Kartuše 190g (KP02001) - STOP GAS SYSTEM

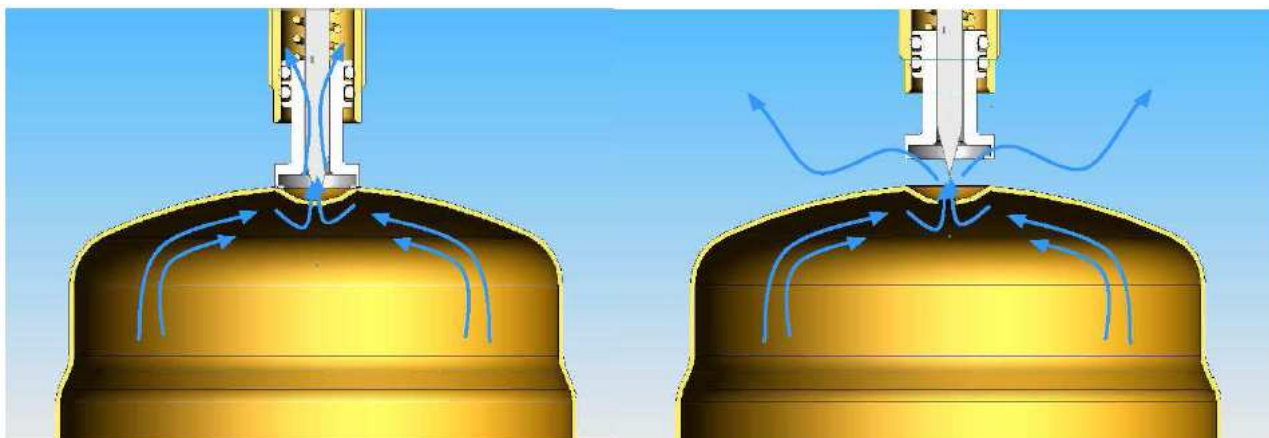
Propichovací kartuše 190g typ KP02001 které v současné době prodáváme jsou vyrobeny podle normy **EN417:2003** tzn. bez stop gas systému. Podle této normy je možné kartuše vyrábět do Března 2014, od tohoto data se kartuše musí vyrábět podle normy **EN417:2012** tzn. včetně stop gas systému.

Propichovací kartuše 190g které jsou vyrobeny bez stop gas systému lze prodávat do data jejich spotřeby.

- kartuše bez stop gas systému

-kartuše včetně stop gas systému
